Beteiligung im Bauleitplanverfahren gemäß Paragraph 4 Abs. 1 BauGB, Vorhabenbezogener Bebauungsplan Nummer 2496, Schlodderdicher Weg

hiermit erhebe ich im Namen des Bund für Umwelt und Naturschutz Deutschland e. V. (BUND) im Rahmen der Beteiligung am vorhabenbezogenen Bebauungsplan Nr. 2496, Schlodderdicher Weg, fristgemäß Einwendungen.

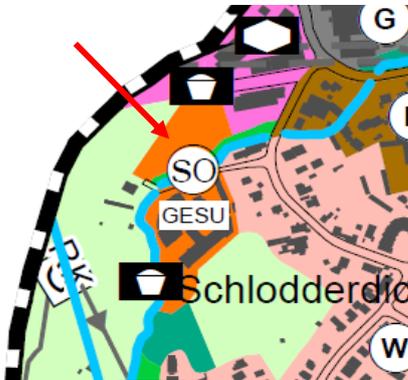
- 1.9.1. Verzichtet werden sollte auf eine Erweiterung des Sondergebietes Psychosomatische Klinik Schlodderdich. An der Strunde wurden mit FöNa-Fördermitteln ein Rad- und Fußwegekonzept sowie punktuellen Aufwertungen durchgeführt, um die Natur erlebbar zu machen. Eine Bebauung in so geringem Abstand zur Strunde widerspricht auch den Ziel des Gewässerkonzeptes (Zumbroich, 2006), den naturnahen Zustand an der Strunde zu verbessern. Die Rücknahme der Fläche W-Gr5 und W-Gr4 wird in diesem Zusammenhang begrüßt, weitere Bauungen sollten nicht zugelassen werden. Gegen die Planung bestehen erhebliche Bedenken.

(1)

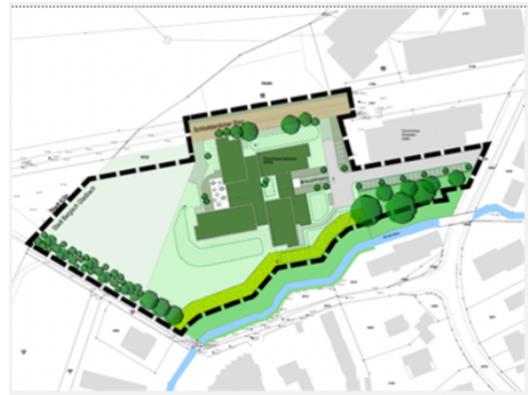
Im aktuellen FNP ist die Schlodderdeichs Wiese trotz zahlreicher Einwände nun als „Sondergebiet Gesundheit“ ausgewiesen (1):

Wir beanstanden, dass die aktuelle Planung der Vorhabenträgerin (2) nun mehr Fläche in Anspruch nimmt, als im FNP vorgesehen. Das ursprünglich bereits geplante Gebäude wurde nach der Umwidmung des FNP wegen einer veränderten Zuwegung modifiziert, reicht nun weiter nach Osten, grenzt im Norden offensichtlich unmittelbar an eine bislang nicht eingeplante, neu zu schaffende Feuerwehrezufahrt und im Süden sehr nah an das Strundeufer an. Die Planungen zu den Parkplätzen für wurden von 17 (in 2018) auf nun 25 Stück aufgestockt.

Wir beanstanden auch, dass die Parzellengrenze auf der Schlodderdeichs Wiese zugunsten des Bauvorhabens und zulasten des Landschaftsschutzgebietes, der Parzelle Nr. 3369, deutlich „verschoben“ wurde.
